Oggetto: progetto eolico denominato “Monte Cerchio” avente potenza complessiva di 43,4 MW e relative opere connesse, sito nei Comuni di Cairo Montenotte (SV), Cengio (SV) e Saliceto (CN) - Proponente: WINDTEK S.R.L. - Codice procedura: 10686 - Stato procedura: istruttoria tecnica CTPNRR-PNIEC
Risposta alle Controdeduzioni WINDTEK S.R.L. del 16 luglio 2024 – da parte del Sig. Mattia Bunino

RISPOSTE ALLE CONTRODEDUZIONI

Si acclude commento tecnico di ulteriore e documentato dettaglio predisposto dall' Ing. Marco Bolla (Ordine degli Ingegneri della provincia di Savona, numero 1799) **e Dott. Marco Gianluigi Pagliero** COMMENTI TECNICI ALLA RELAZIONE IMPATTO ACUSTICO 22102 EO DE AC R 07 0001 A

predisposta dal Dott. Marco Gianluigi Pagliero (Dottore in Ingegneria Meccanica) COMMENTI
TECNICI ALLA RELAZIONE ROTTURA ORGANI ROTANTI 22102 EO DE GN R 07 0008 B

Figura 1: Posizione Recettori 28 e 29 nel comune di Cengio.

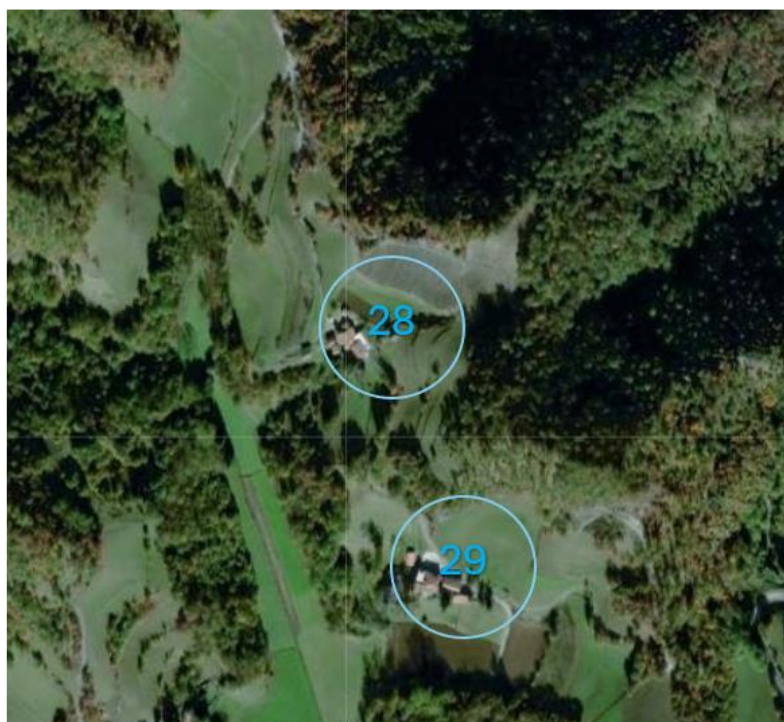
L'ombreggiamento avrà un effetto importante specificatamente sui recettori 28 e 30 siti nel comune di Cengio in Via Marchetta 9 e Via Marchetta 1.

Dall'analisi di seguito riportata, si evince che l'ombra di questo generatore andrà ad agire sui recettori 28 e 29 specialmente nei mesi che vanno aprile a novembre e specialmente nelle ore serali, quando la lunghezza dell'ombra dell'aerogeneratore è più lunga e raggiunge facilmente i recettori limitrofi.

Alla luce di quanto riportato nella precedente analisi, si richiede che l'aerogeneratore AG7 **non** venga installato e pertanto venga rimosso dal progetto.

Figura 4: In magenta, azione ombreggiante generata da AG7 nel mese di aprile che coinvolge il recettore 28 tra le ore 18:00 e 20:00.

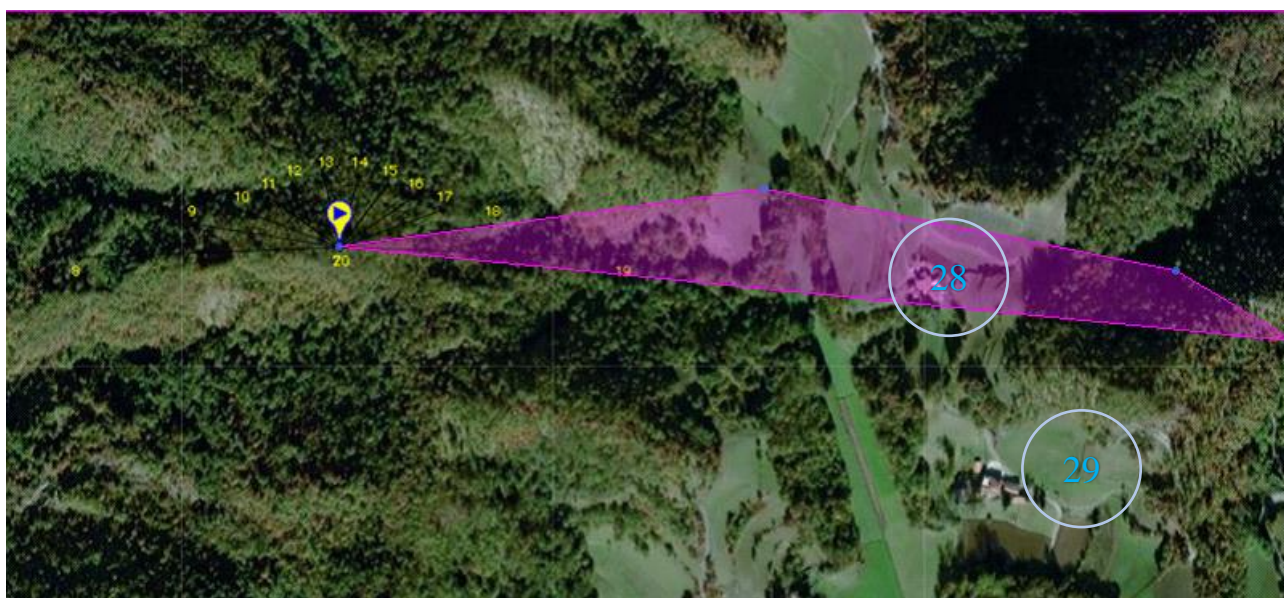
Come si evince alla seguente trattazione, l'ombra dell'AG7 tra le ore 18:00 e le ore 20:00 raggiunge il **recettore 28** interessando l'abitazione ed i terreni limitrofi.

Figura 5: In magenta, azione ombreggiante generata da AG7 nel mese di maggio che coinvolge il recettore 28 e 29 tra le ore 18:00 e 20:00.

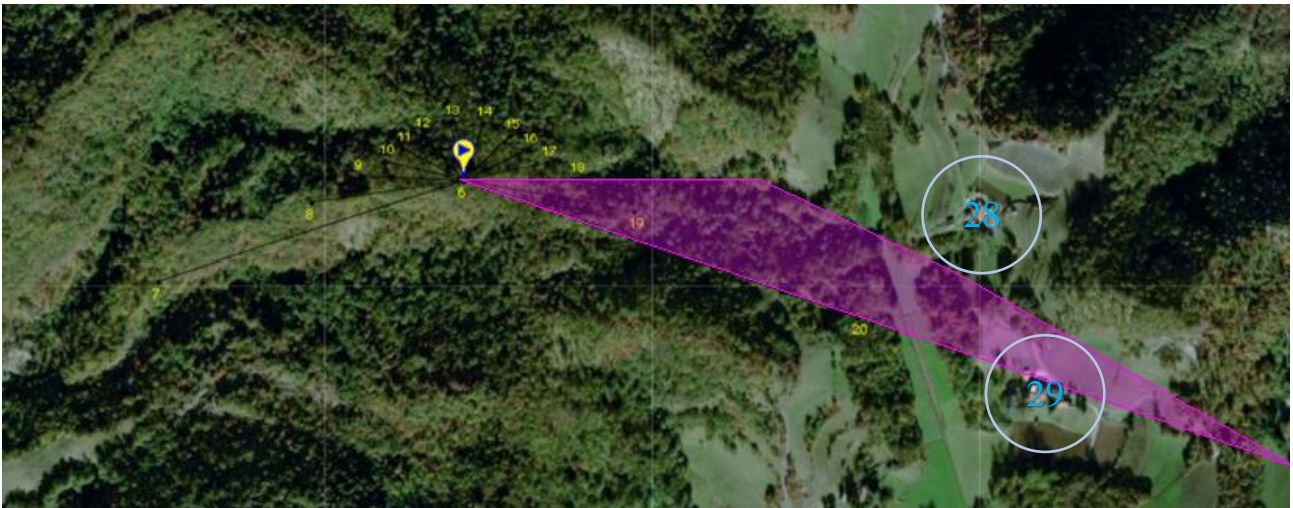
Come si evince alla seguente trattazione, l'ombra dell'AG7 tra le ore 18:00 e le ore 20:00 raggiunge il **recettore 28** e il **recettore 29**, interessando l'abitazione e terreni limitrofi.

Figura 6: In magenta, azione ombreggiante generata da AG7 nel mese di giugno che coinvolge il recettore 29 tra le ore 18:00 e le 20:00.

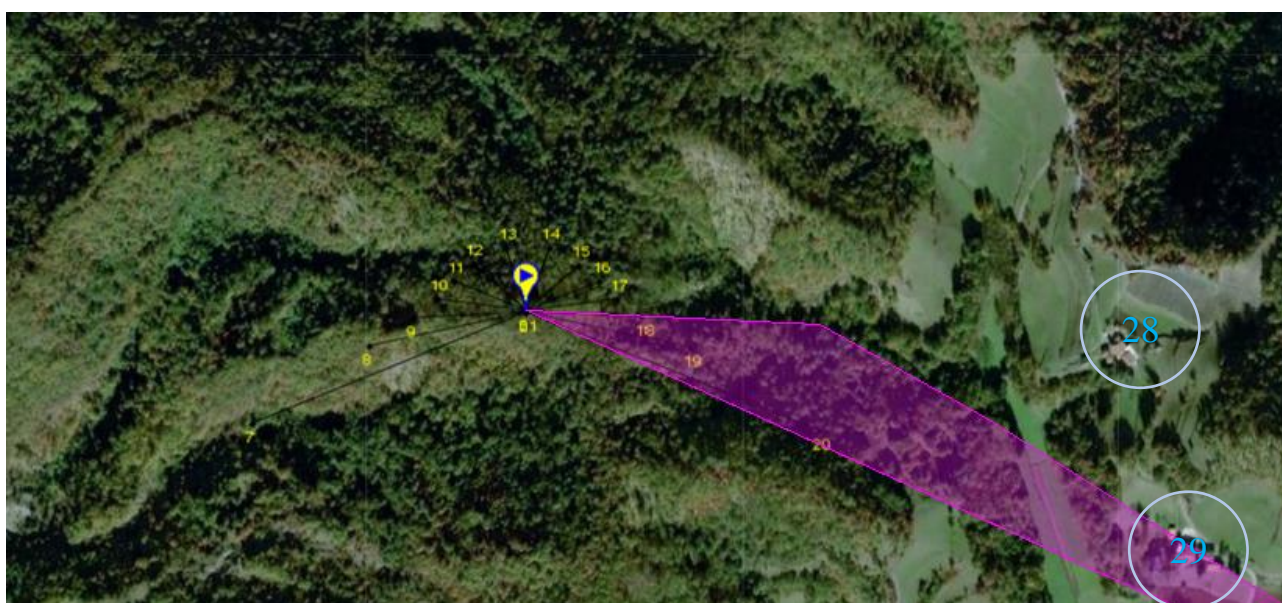
Come si evince alla seguente trattazione, l'ombra dell'AG7 tra le ore 18:00 e le ore 20:00 raggiunge il **recettore 29**, interessando l'abitazione e terreni limitrofi.

Figura 7: In magenta, azione ombreggiante generata da AG7 nel mese di luglio che coinvolge il recettore 29 tra le ore 19:00 e le 21:00.

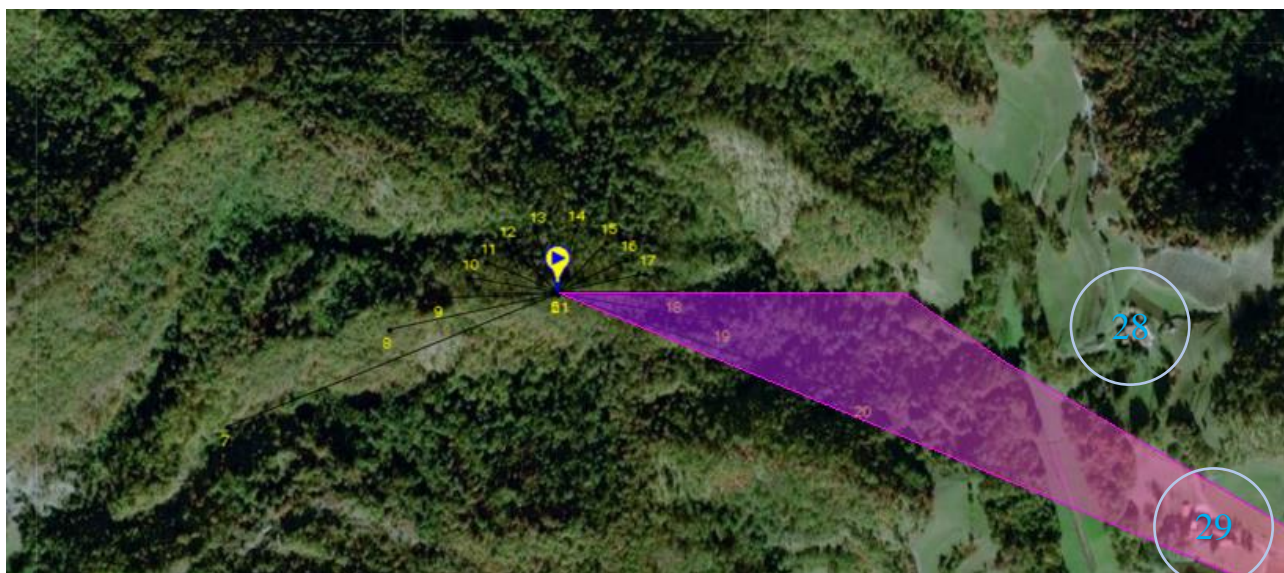
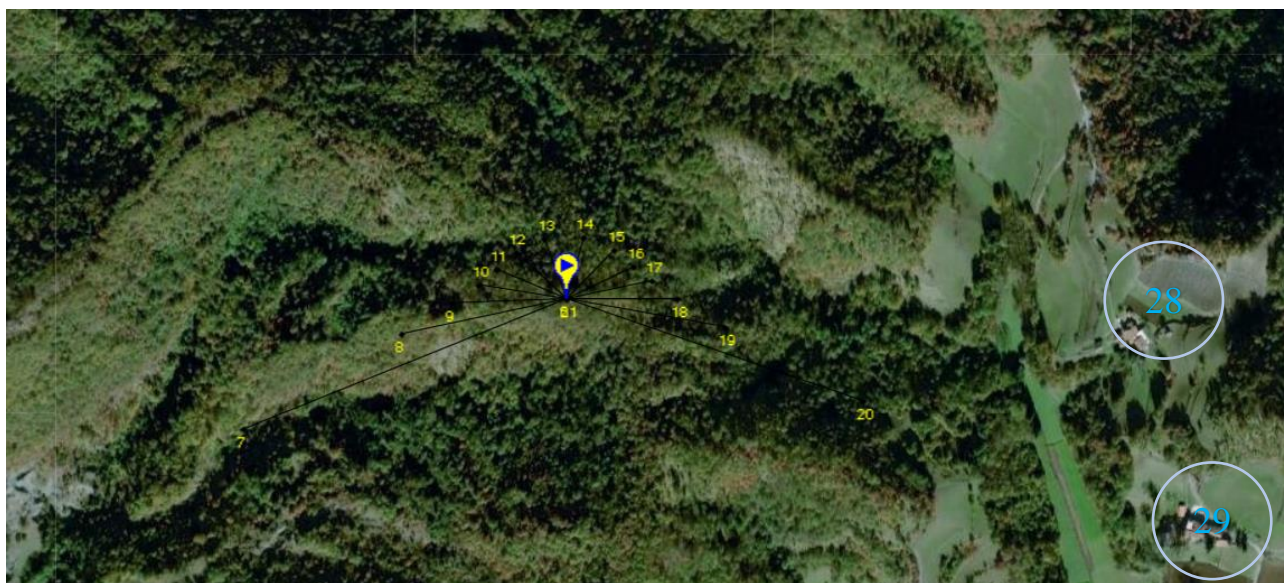
Come si evince alla seguente trattazione, l'ombra dell'AG7 tra le ore 19:00 e le ore 21:00 raggiunge il **recettore 29**, interessando l'abitazione e terreni limitrofi.

Figura 8: In magenta, azione ombreggiante generata da AG7 nel mese di agosto che coinvolge il recettore 28 e 29 tra le ore 19:00 e le 21:00.

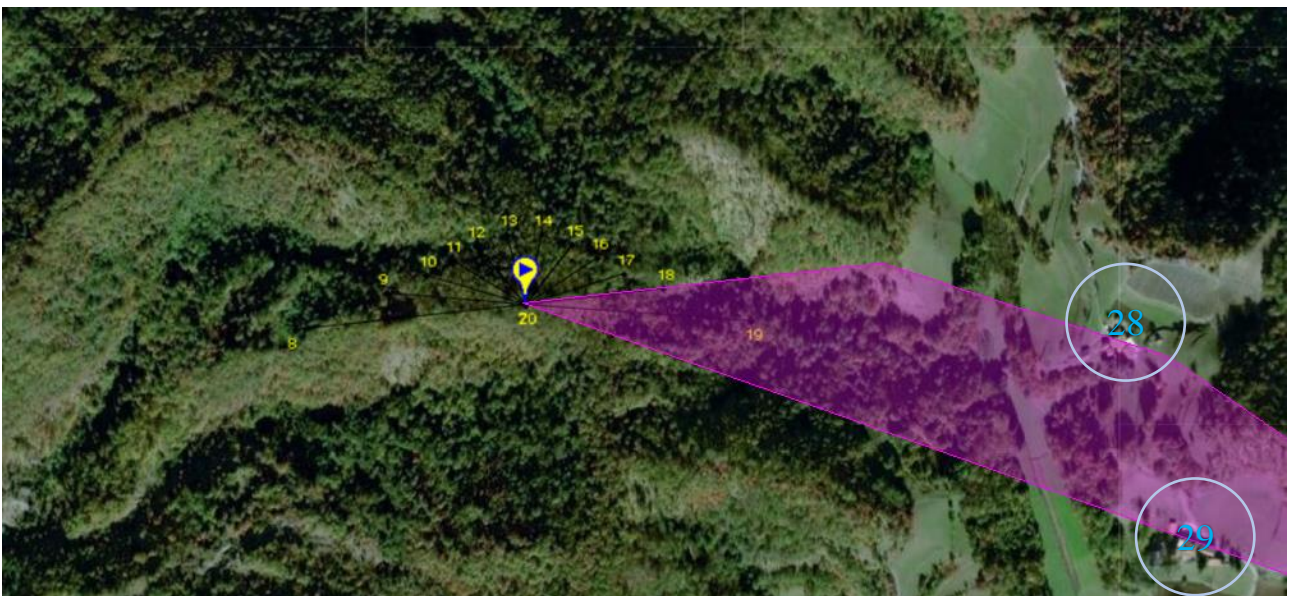
Come si evince alla seguente trattazione, l'ombra dell'AG7 tra le ore 19:00 e le ore 21:00 raggiunge il **recettore 28** e il **recettore 29**, interessando l'abitazione e terreni limitrofi.

Figura 9: In magenta, azione ombreggiante generata da AG7 nel mese di settembre che coinvolge il recettore 28 tra le ore 18:00 e le 19:00.

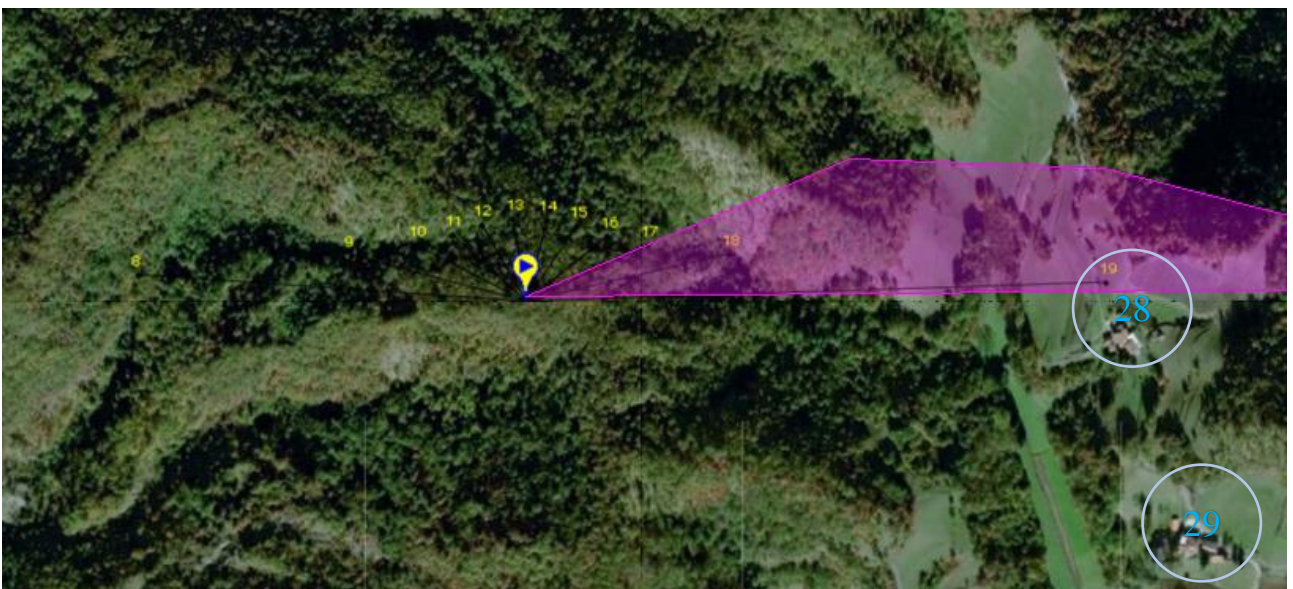
Come si evince alla seguente trattazione, l'ombra dell'AG7 tra le ore 18:00 e le ore 19:00 raggiunge il **recettore 28** interessando l'abitazione ed i terreni limitrofi.

Figura 10: Immagine di come si dovrebbe presentare una reale misura acustica

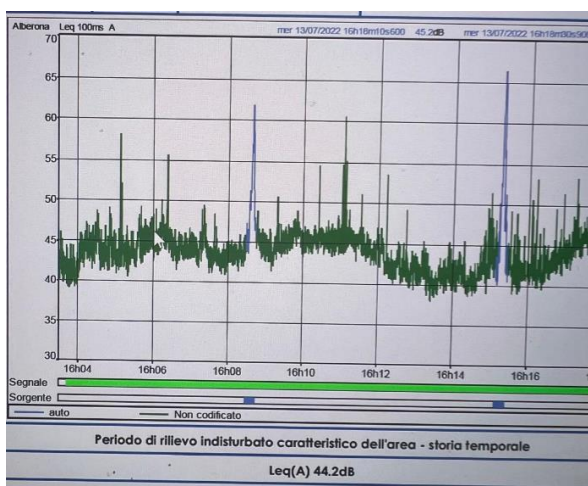
- 1- I valori indicati nelle schede di rilevazione inquinamento acustico tipo 4, riportano per i recettori dal 22 al 35 un rilevamento fatto in data successiva rispetto alla prima emissione della relazione e specificatamente dalle rilevazioni riportate in tabella da pag. 24 a pag.38 del documento in oggetto.
- 2- **Non sono presenti grafici delle registrazioni che diano evidenza** della data, delle emissioni sonore legate al tempo, come invece è consuetudine fare (si veda il seguente esempio estratto da analoga relazione):
